敦賀発電所2号炉
ボーリング柱状図の記事欄に係るご指摘への回答
補足説明資料5
総点検結果(2)
②ボーリング柱状図記事欄以外の比較

令和2年5月13日
日本原子力発電株式会社

本資料は、ボーリング柱状図の記事欄以外について比較を行い、記載が変更されている箇所を抽出し、その内容、変更理由を確認したものである。

敦賀発電所2号炉 ボーリング柱状図の記事欄に係るご指摘への回答 補足説明資料5
 ボーリング柱状図記事欄以外の比較
 比較資料名: 報告書, 平成29年12月22日審査資料

柱状図(150.00m～180.00m)

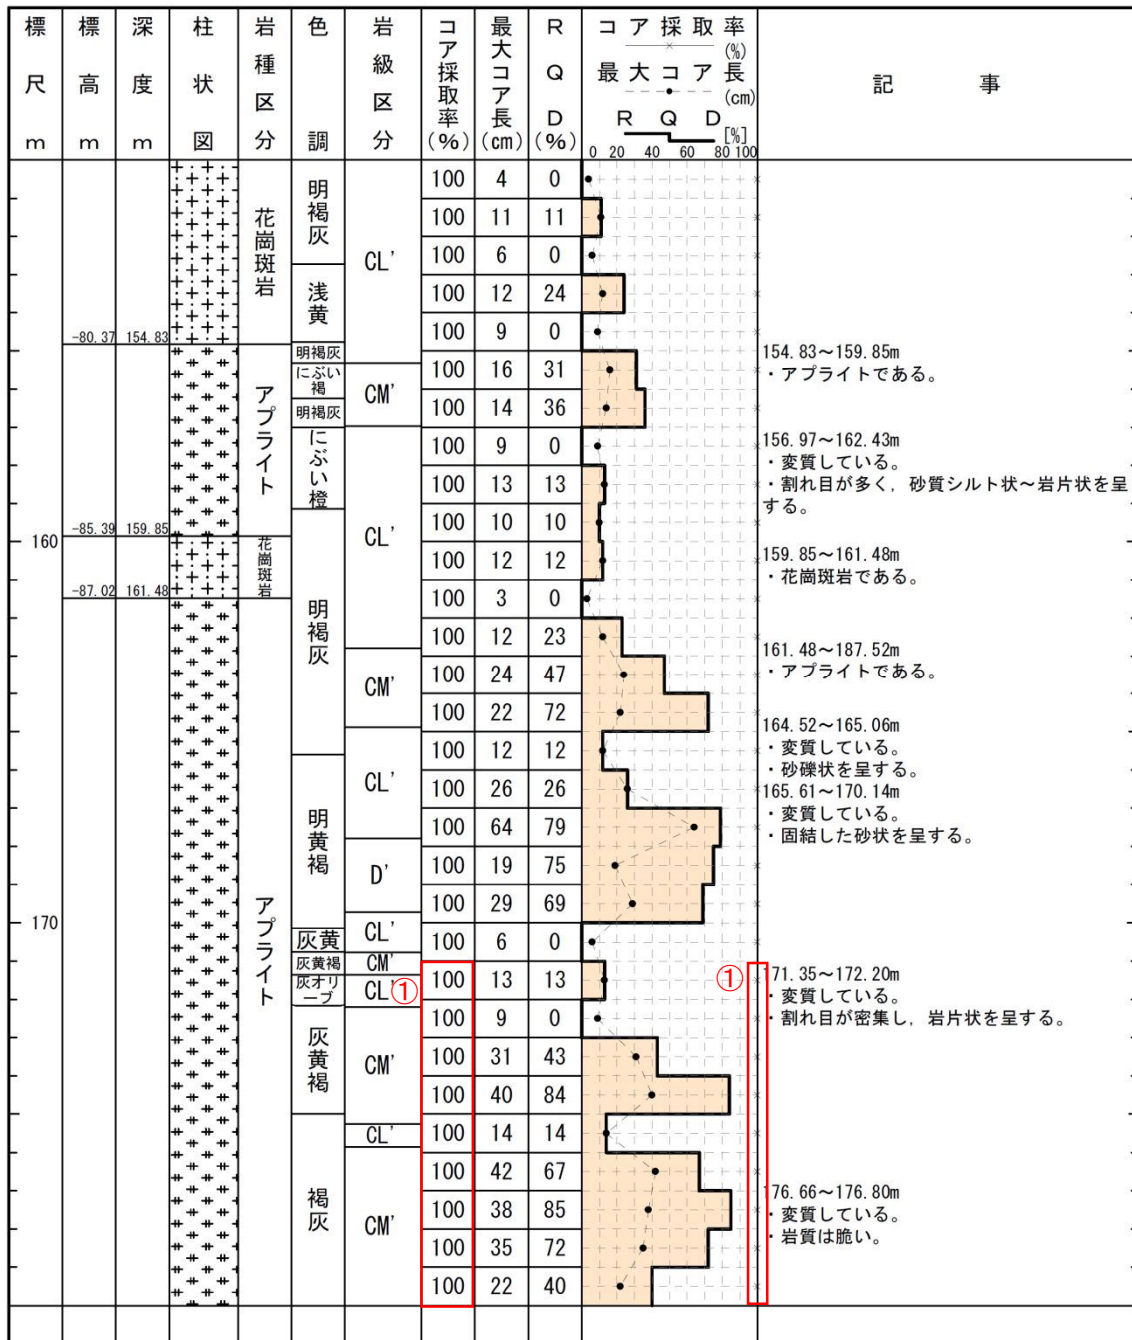
1-33(分類a)①
誤記。
1-35(分類b)②
報告書の記載漏れを修正したため。

柱状図(150.00m～180.00m)

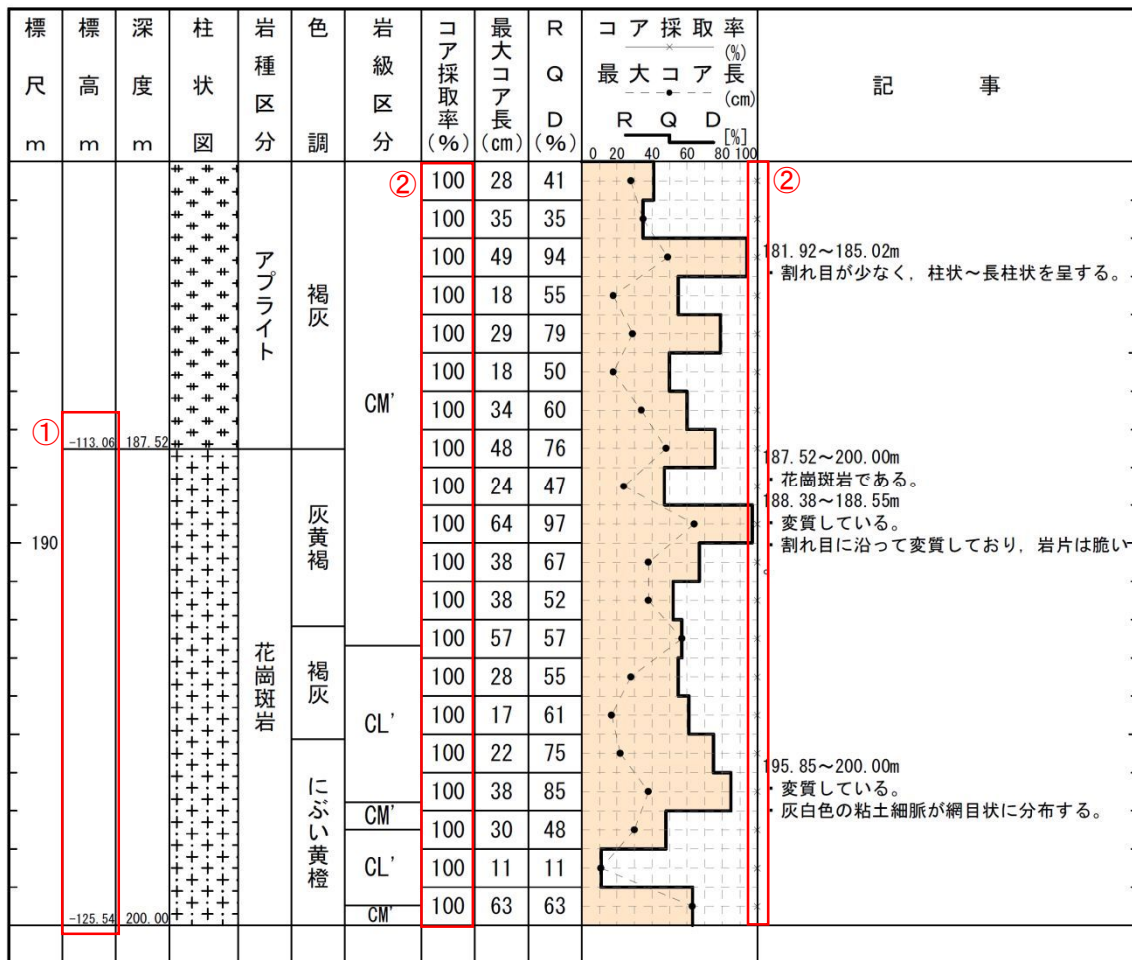
1-35(分類b)①
報告書の記載漏れを修正したため。

柱状図(0.00m~35.00m)

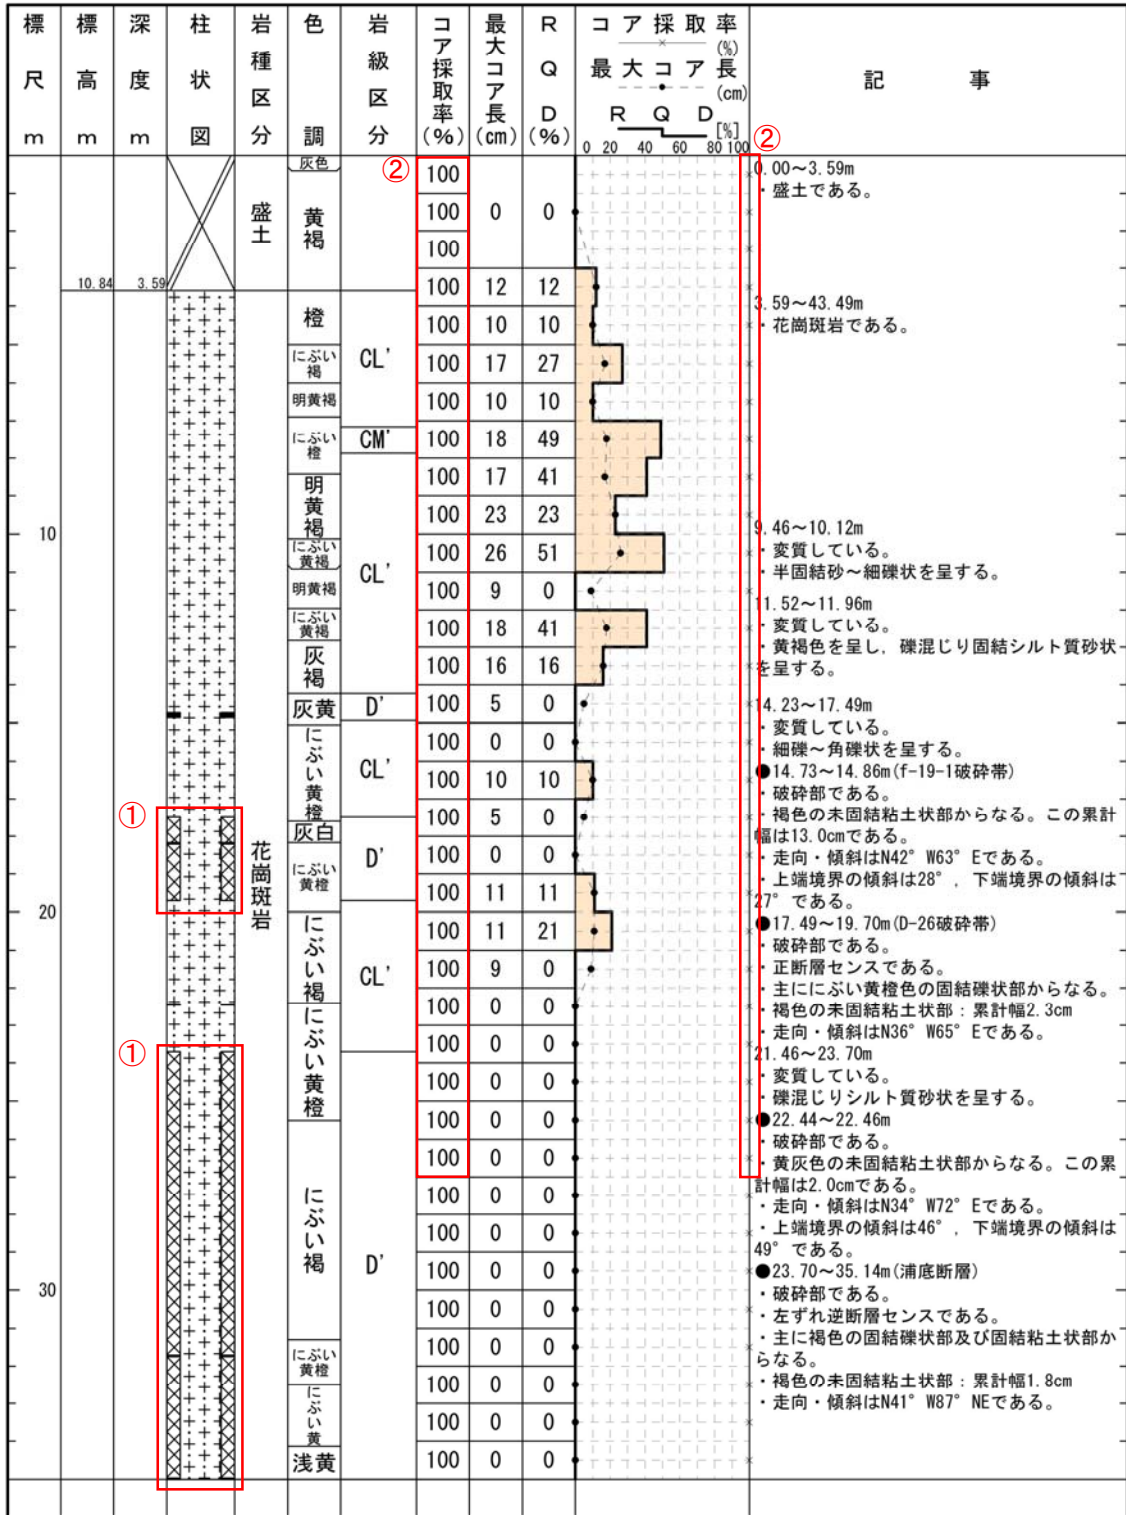
1-47, 1-48 (分類d) ①
記事欄の記載変更に伴う変更。(破砕部模様の変更)
1-49 (分類b) ②
報告書の記載漏れを修正したため。

柱状図(0.00m~35.00m)

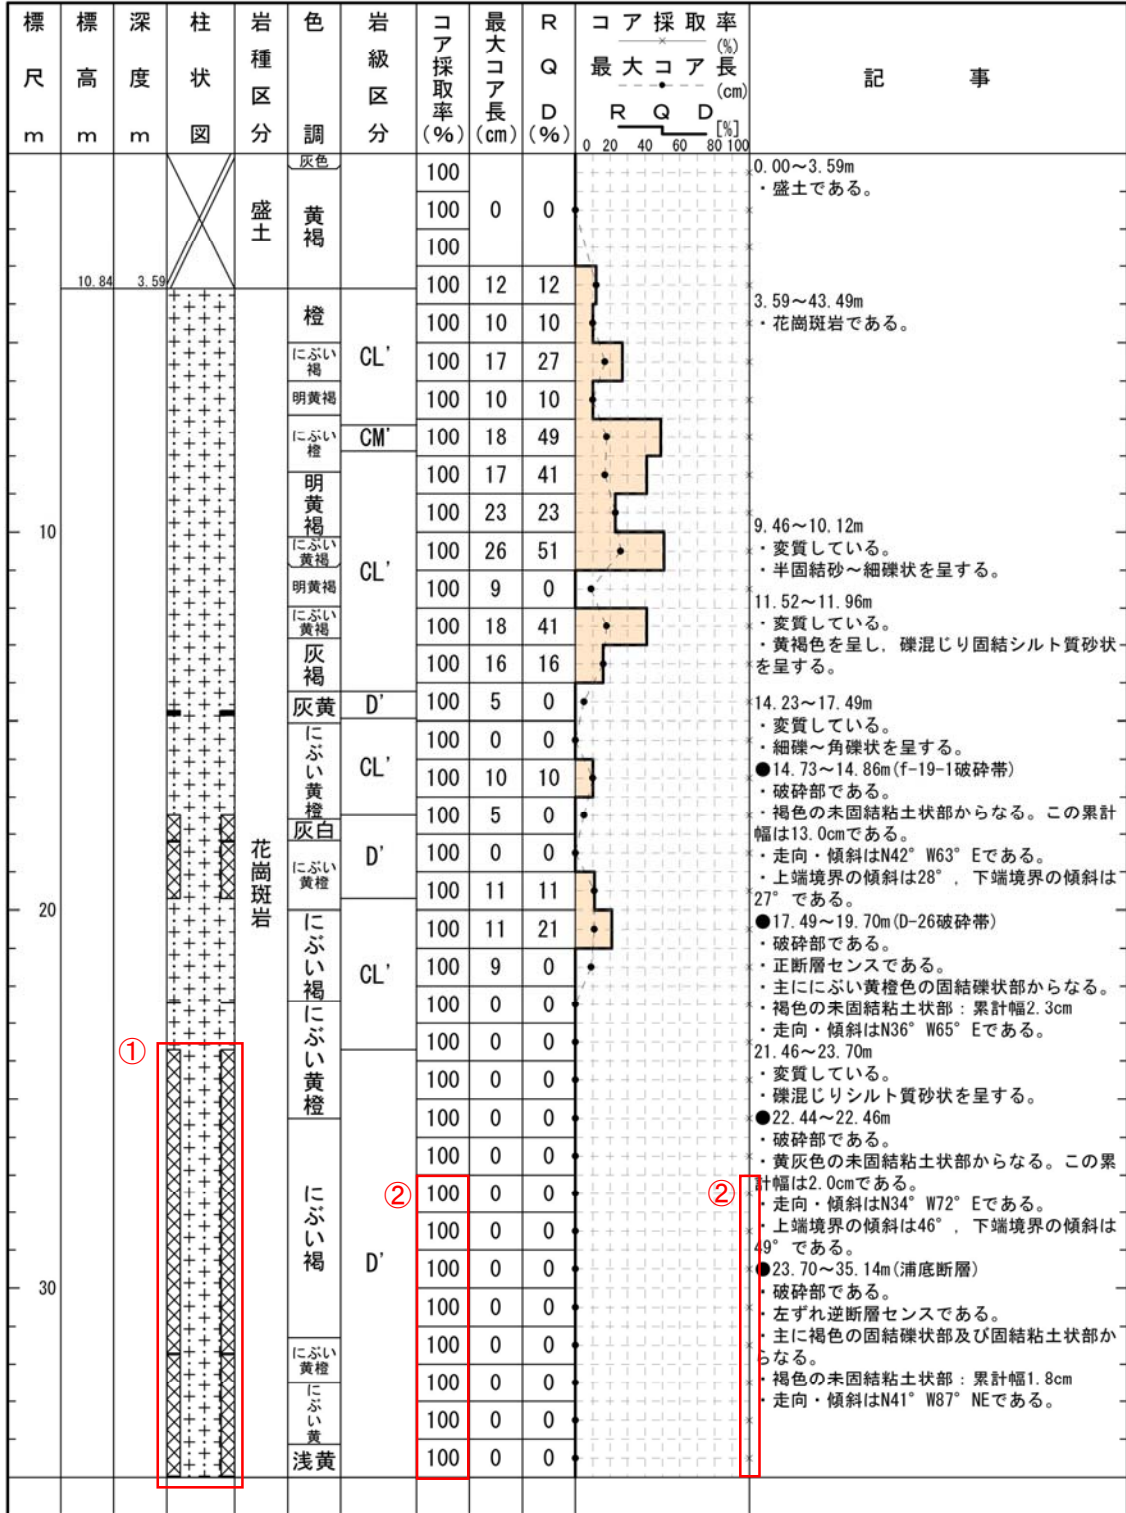
- 1-48(分類d)①
記事欄の記載変更に伴う変更。(破碎部模様の変更)
1-49(分類b)②
報告書の記載漏れを修正したため。

柱状図(35.00m～70.00m)

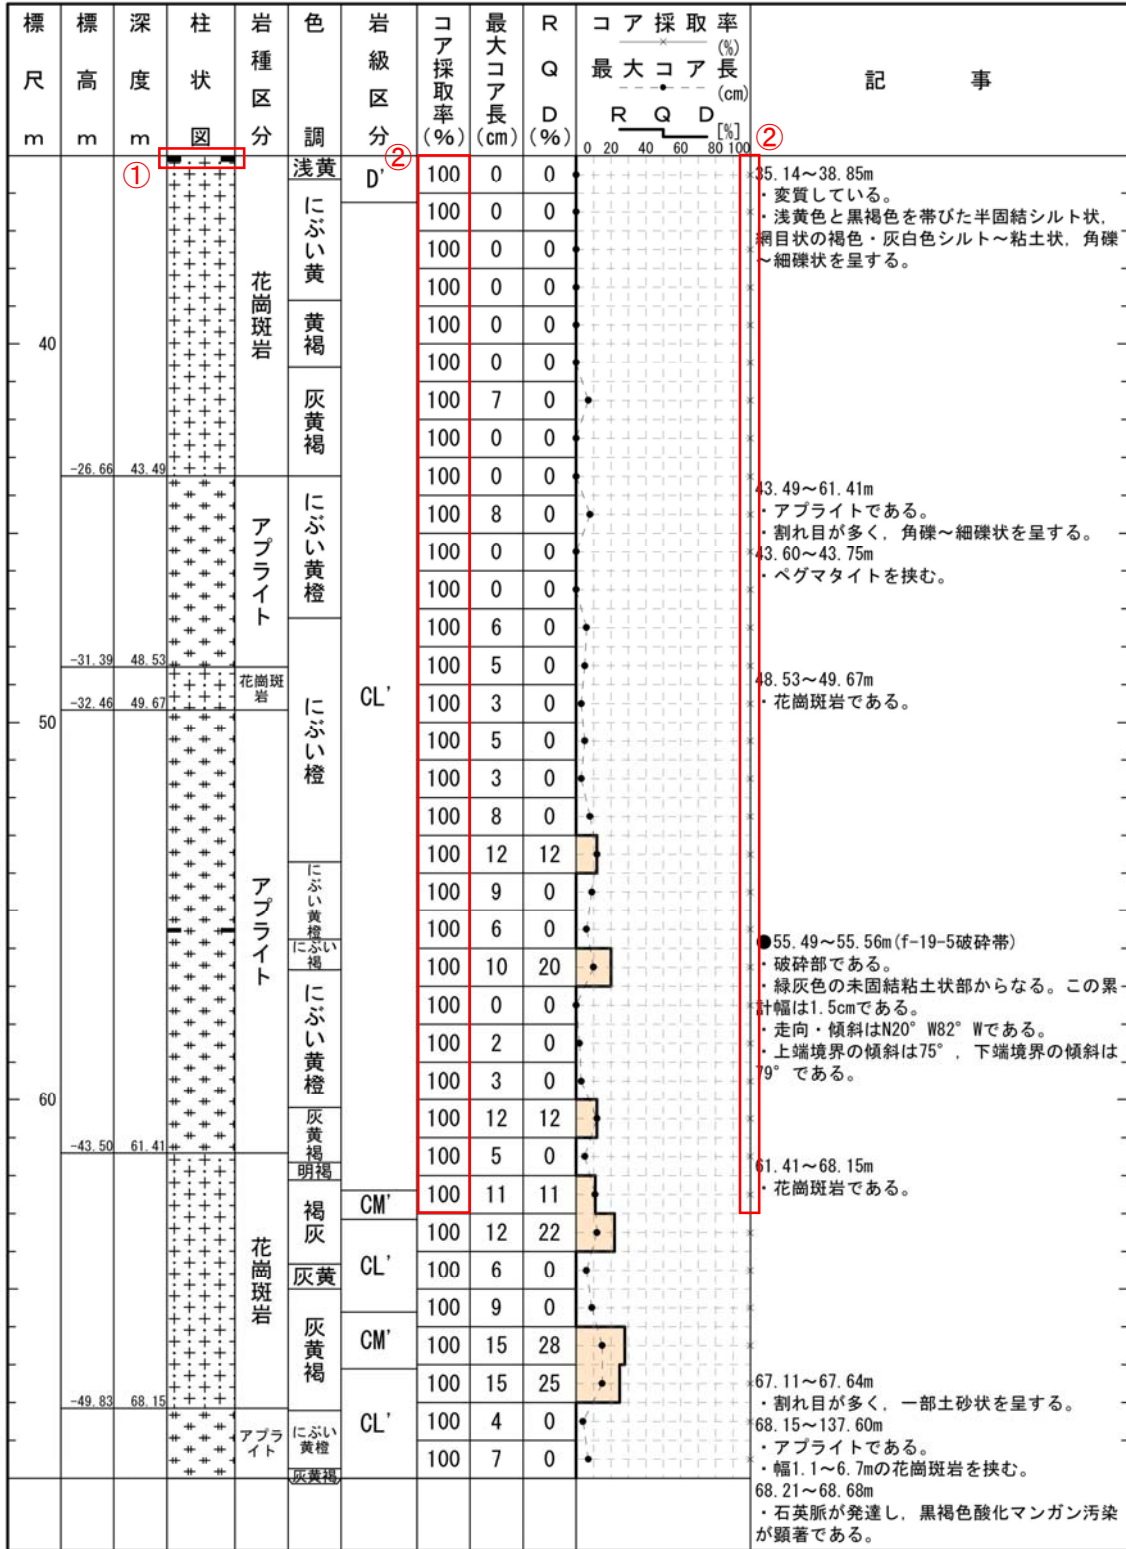
1-48(分類d)①
 記事欄の記載変更に伴う変更。(破砕部模様の変更)
 1-49(分類b)②
 報告書の記載漏れを修正したため。

柱状図(35.00m～70.00m)

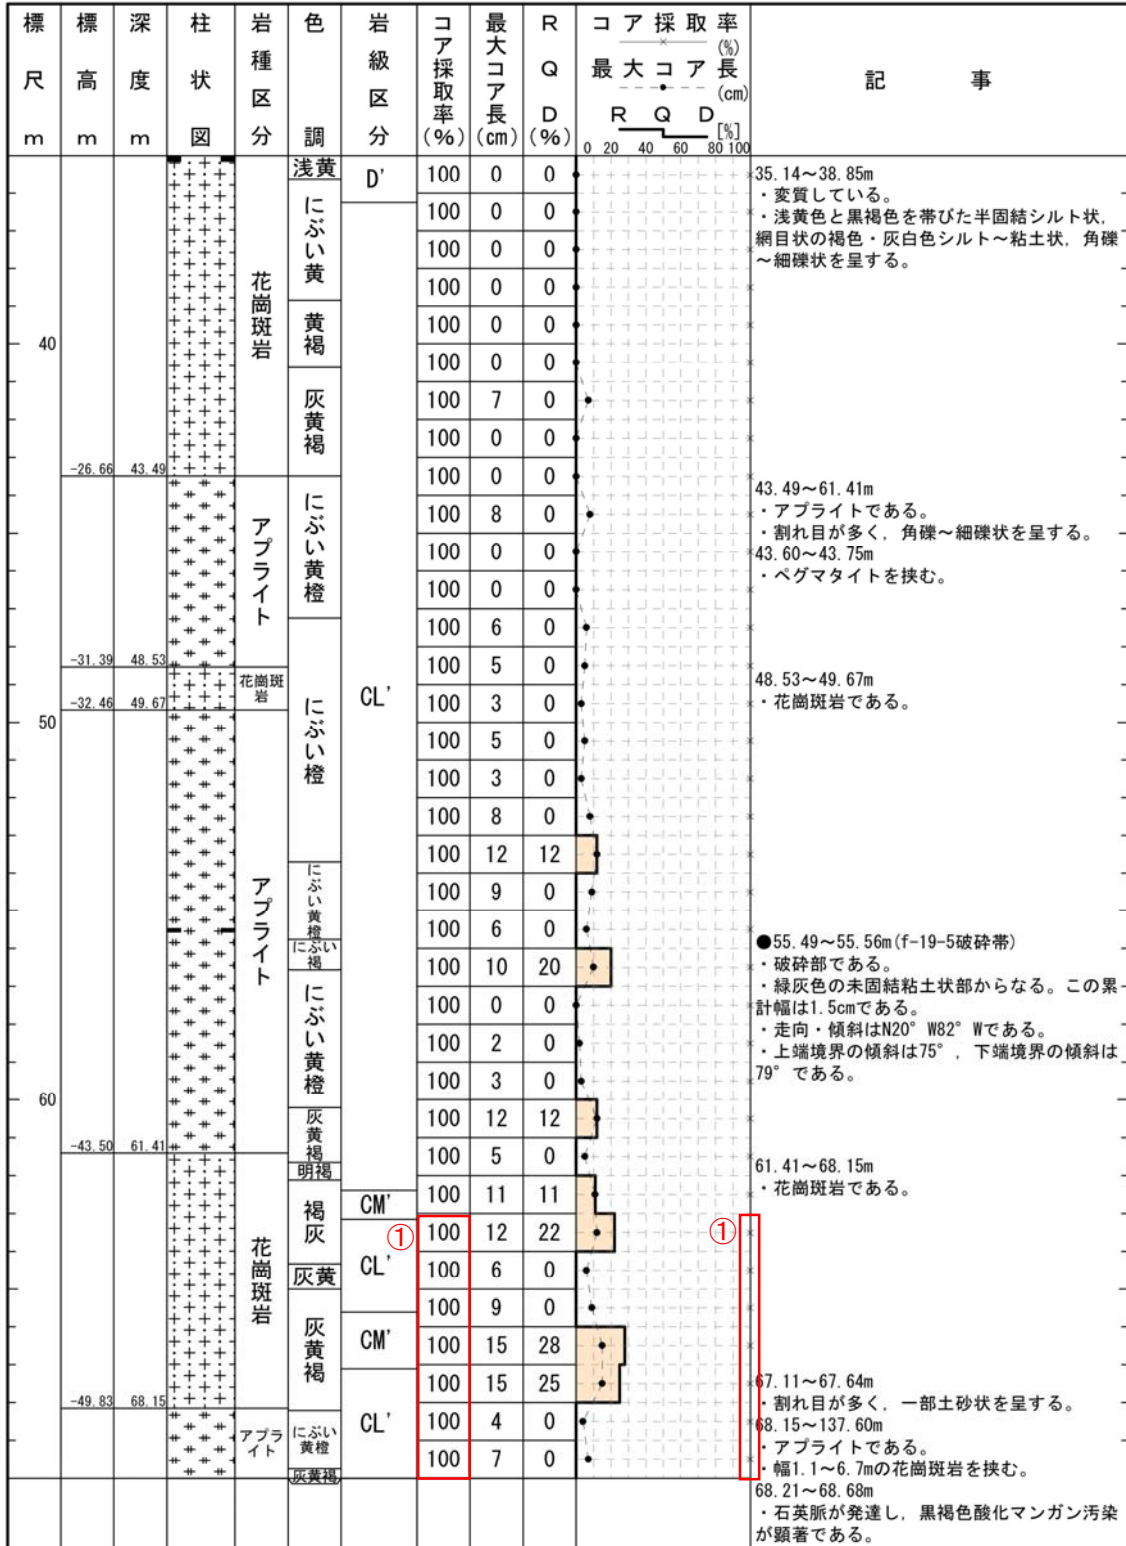
1-49(分類b)①
報告書の記載漏れを修正したため。

柱状図(70.00m～105.00m)

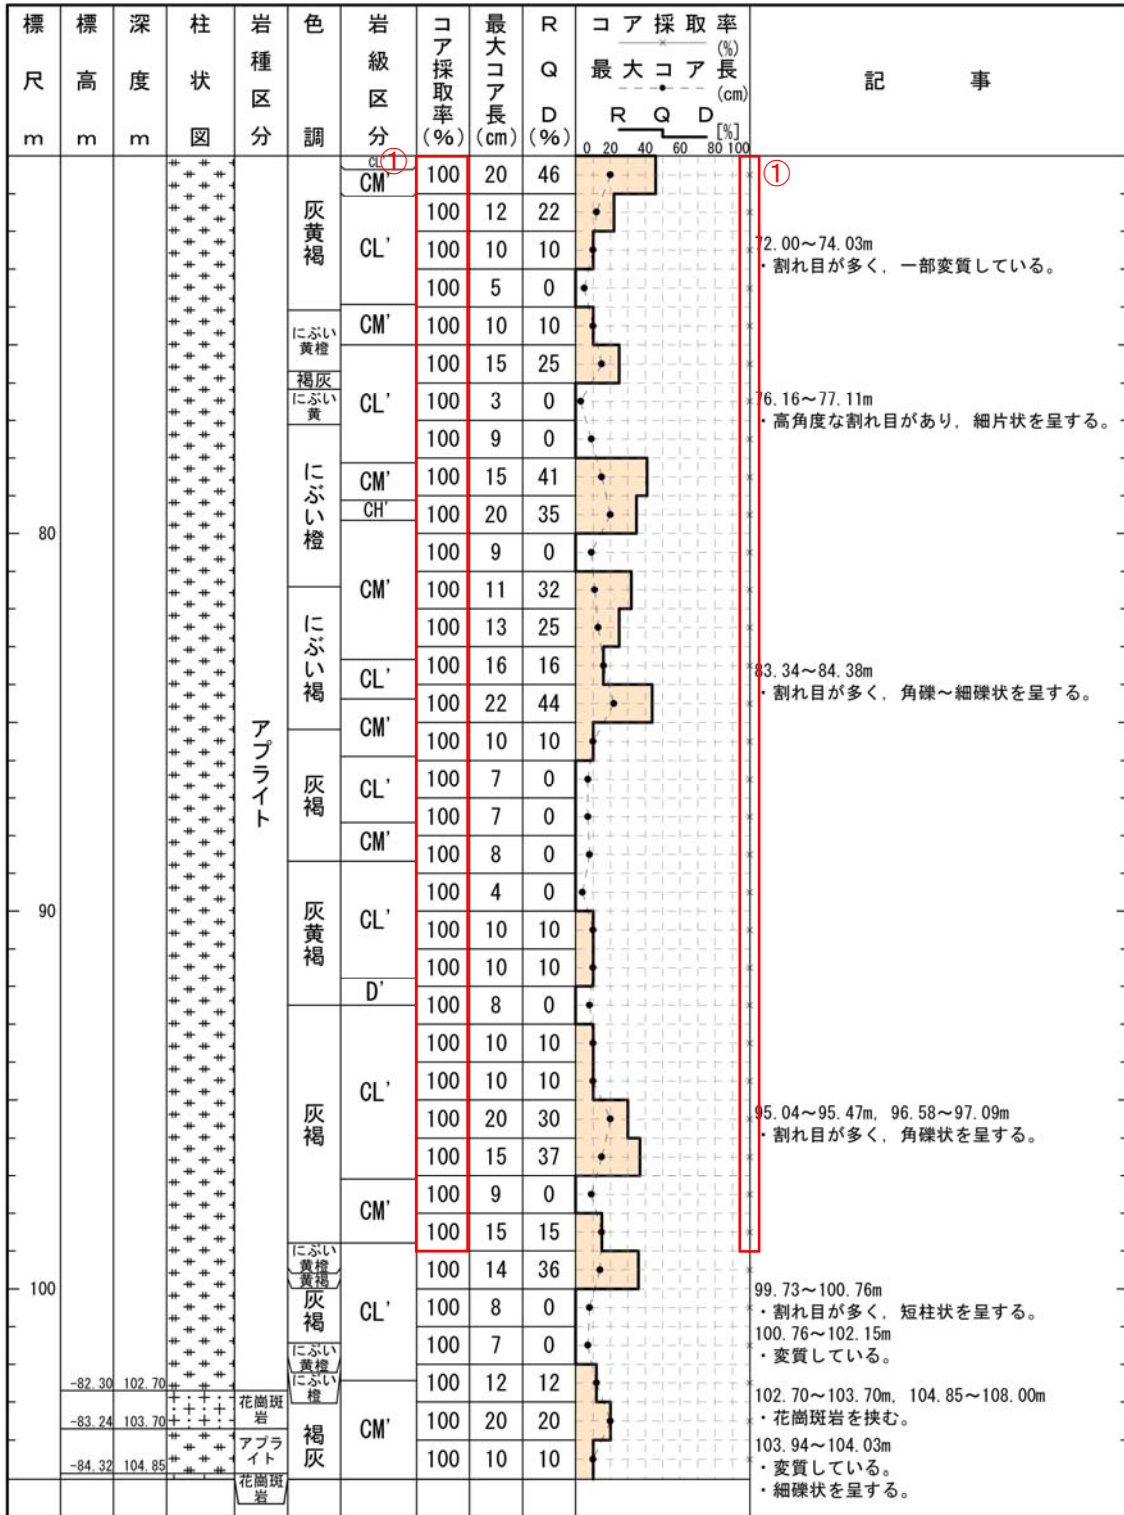
1-49(分類b)①
報告書の記載漏れを修正したため。
